【公報種別】特許法第17条の2の規定による補正の掲載

【公開番号】特開2020-42943(P2020-42943A)

【手続補正書】

【図1】本発明の第1の実施の形態によるコネクタと相手側コネクタとを示す斜視図である。コネクタ及び相手側コネクタは互いに離れている。

【図 3 3】

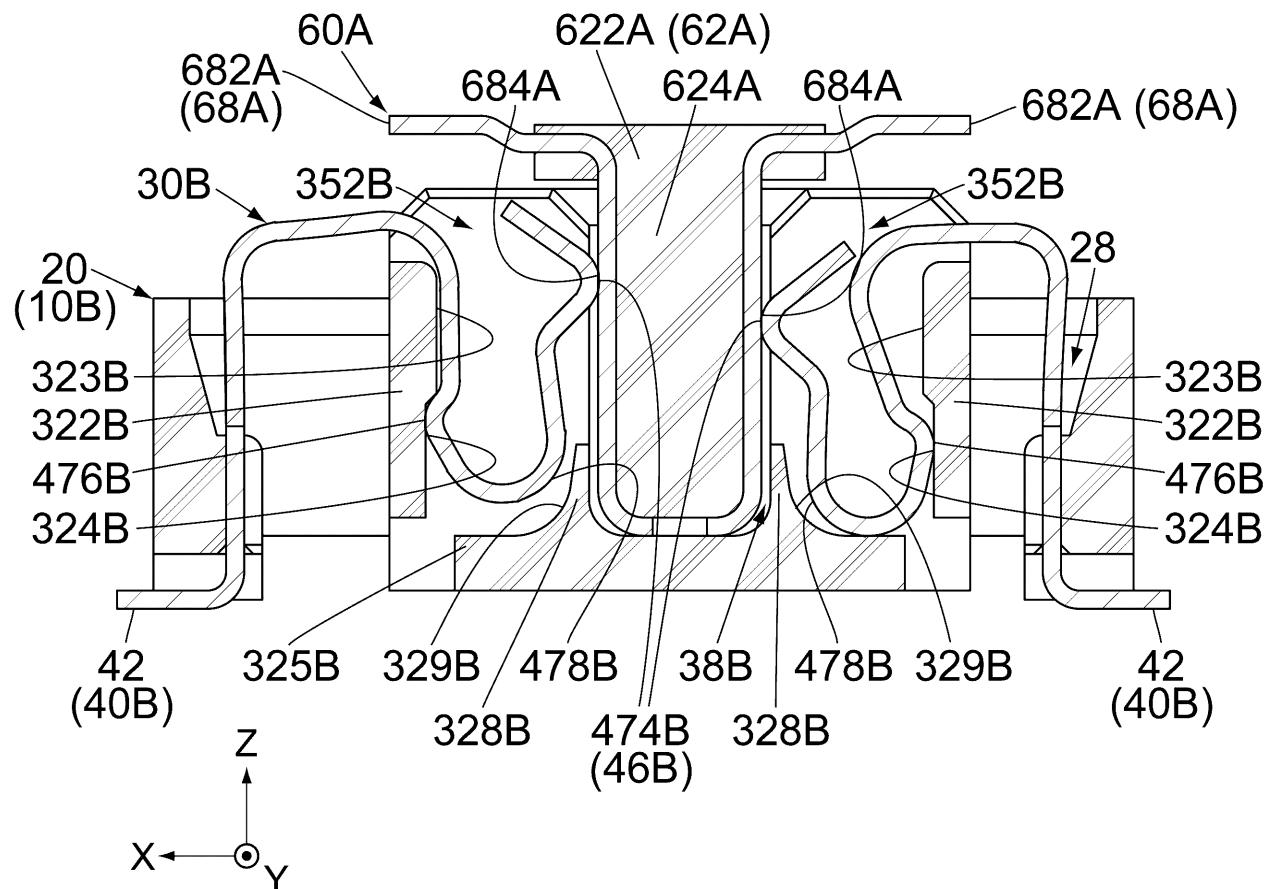
【補正対象書類名】図面

【補正対象項目名】図33

【補正方法】変更

より具体的には、可動ハウジング30BがX方向において位置ずれすると、Y方向において同じ位置にある2つのコンタクト40Bのうちの他方(図34において+X側のコンタクト40B)の対向部476Bは、可動ハウジング30Bの受止部324B上を移動可能な状態を維持したまま、受止部324Bに押し付けられつつX方向に移動する。図33を参照すると、この結果、X方向における他方側のコンタクト40B(図33において+X側のコンタクト40B)の夫々の接点474Bにおける接触力の低下が抑制される。即ち、可動ハウジング30BがX方向において位置ずれしつつコネクタ10Bと相手側コネクタ60Aとが互いに嵌合したとき、X方向における他方側のコンタクト40Bの夫々の接点474Bも、対応する相手側コンタクト68Aの相手側接触部684Aと、十分な接触力で接触する。
